CASA DE LAS FLORES
SECUNDINO ZUAZO 1930

BANDEJAS TERRAZAS JARDÍN GZ-17-21

A.005.01

Fachada a Jardín de Gaztambide 17 y última bandeja GZ-21

Bandejas alteradas de Gaztambide, 17 a Jardín. MMN Arquitectos, Oct. 2003

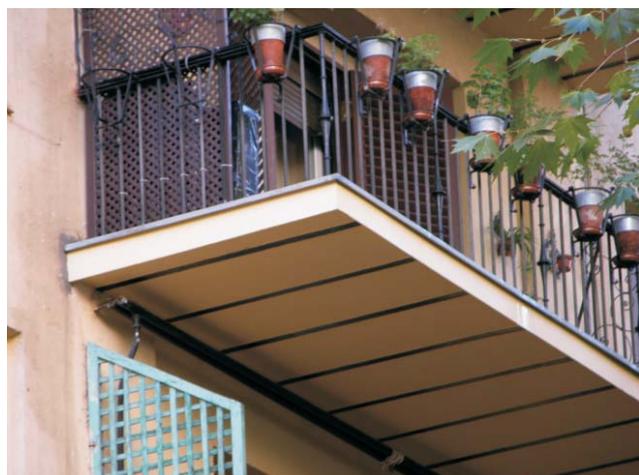
Las terrazas de Gaztambide 17 hacia el jardín han sido alteradas en una reciente rehabilitación (También la última planta de GZ-21). La losa volada ha sido simplificada, eliminando el remate de borde. El original, que aproximadamente dibujamos abajo, consta de una serie de partes que le aseguran desaguar lejos del borde y además crear una sensación de elemento liviano. En la ficha de este elemento se describe con mayor detalle.

Las losas se han pintado en un amarillo pálido del mismo tono que el resto de fachada. De lejos no podemos apreciar si las bandas de unos 8cm de anchura dibujadas en la parte inferior de las bandejas son efectivamente las viguetas (como debiera) o si han pintado unas figuradas en un plano inferior hecho exprofeso. En cualquier caso la vigueta "muere" misteriosamente justo en el plano de borde, imposibilidad constructiva que de haberse realizado así traerá problemas tarde o temprano.

Se trata de una reconstrucción de las bandejas debido a que estaban deterioradas, incorrectamente realizada mediante simplificación. La única razón, conocida como es la protección del edificio, es simple falta de profesionalidad por parte del técnico que haya firmado el proyecto, ya que no existe ninguna razón económica o constructiva suficiente: se han reconstruido las bandejas del inmueble HE-2, frente a este, según criterios correctos de restauración sin encarecer el trabajo.

Se trata de una triste restauración que ha eliminado el carácter ligero de las bandejas, propio de la Casa de las Flores.

La única solución posible es la reconstrucción. Un estudio más detallado podrá indicarnos cómo se realizó el engrosamiento y las posibilidades de recorte o adición del mismo, o la necesidad de demolición para construir después unas bandejas formalmente análogas a las originales.
